**Verslag huishoudelijke elektrische installatie op laagspanning en zeer lage spanning****Algemeen:**

Referentie: 013-20260914-05	Datum controle: 14/09/2026
Keurder: 013

Eigenaar:	Roussel Sofie	EAN-code:	541448820052449626
Adres installatie:	Ganzebek 10, 9850 - Deinze	Nummer teller(s):	1sag3200029458
		Distributienetbeheerder installatie:	Fluvius
Datum uitvoering installatie: ☒ Vóór 01/10/1981 ☒ Tussen 01/10/1981 en 01/06/2020 ☐ Vanaf 01/06/2020			
Type: ☒ Wooneenheid ☐ Niet-huishoudelijk ☐ PV ☐ Batterij ☐ Laadpaal

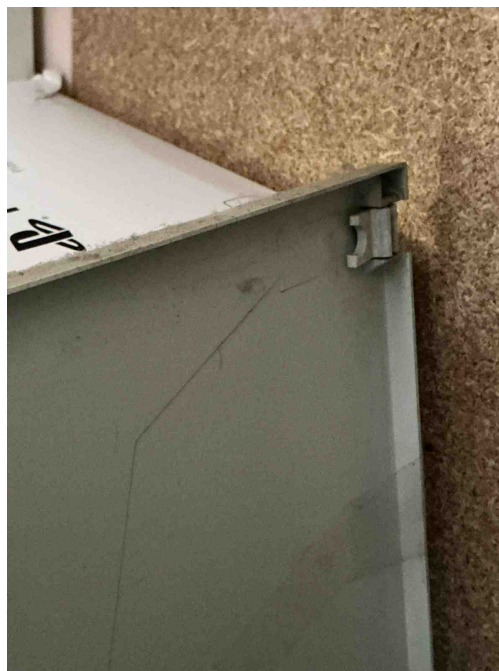
B17 - De voedingsspanning is niet op elk bord vermeld (Boek 1: 3.1.3.3).

B04 - De aanduiding van de kringen, klemmen en/of schakelapparatuur ontbreekt, is onjuist of is onvolledig (Boek 1: 3.1.3.1/5.1.6.1).

T23 - Het elektrisch materiaal is beschadigd. (Boek 1: 1.4.1.3).
Opmerking: Oa deur verdeelbord, afwerking armatuur ontbreekt

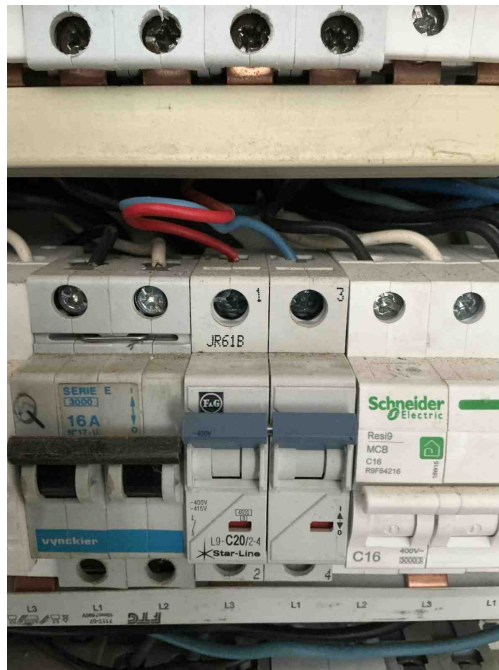
T23 - Het elektrisch materiaal is beschadigd. (Boek 1: 1.4.1.3).
Opmerking: Oa deur verdeelbord, afwerking armatuur ontbreekt

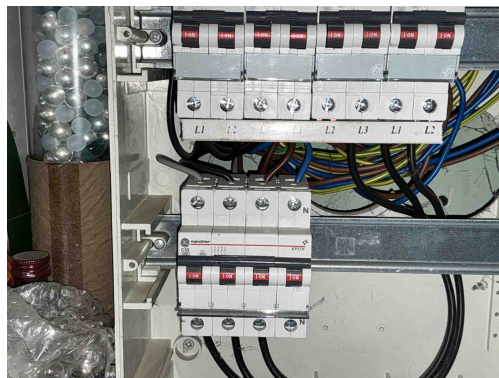
C04 - De waarde van de beveiliging tegen overbelasting is niet in overeenstemming met de leiding of verbruiker stroomafwaarts (Boek 1: 4.4.1.1).

Opmerking: Oa de minimale sectie voor een automaat van 20A is 2,5mm.

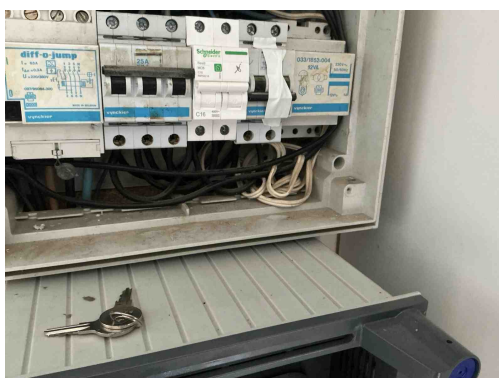
C04 - De waarde van de beveiliging tegen overbelasting is niet in overeenstemming met de leiding of verbruiker stroomafwaarts (Boek 1: 4.4.1.1).

Opmerking: Oa de minimale sectie voor een automaat van 20A is 2,5mm.

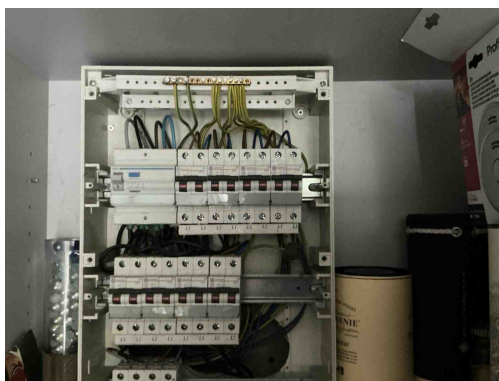
C27 - Het gebruik van geleiders van het type VTLMB (côte-à-côte) is niet toegestaan (Boek 1: 1.4.2.1).

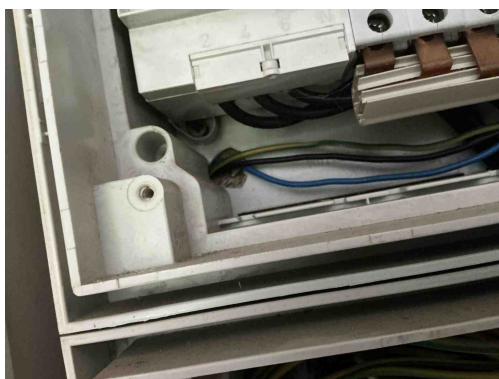
T21 - Het elektrisch materieel is niet geplaatst volgens de voorschriften van de fabrikant/ regels van goed vakmanschap . (Boek 1: 1.4.1.3)

Opmerking: Oa kamgeleider niet afgedekt, ophanging verdeelbord niet afgedekt

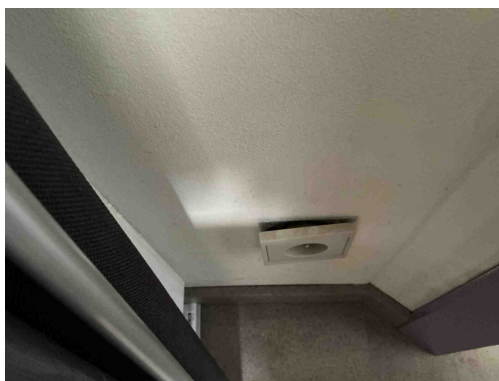
T21 - Het elektrisch materieel is niet geplaatst volgens de voorschriften van de fabrikant/ regels van goed vakmanschap . (Boek 1: 1.4.1.3)

Opmerking: Oa kamgeleider niet afgedekt, ophanging verdeelbord niet afgedekt

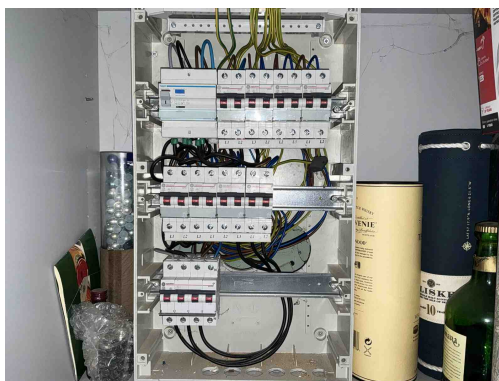
T02 - Gevaar voor rechtstreekse aanraking: genaakbare delen onder spanning (Boek 1: 4.2.2).
Opmerking: Oa slaapkamer

T10 - Bepaalde contactdozen en/of schakelaars zijn niet degelijk bevestigd (Boek 1: 1.4.1.3).
Opmerking: Oa slaapkamer
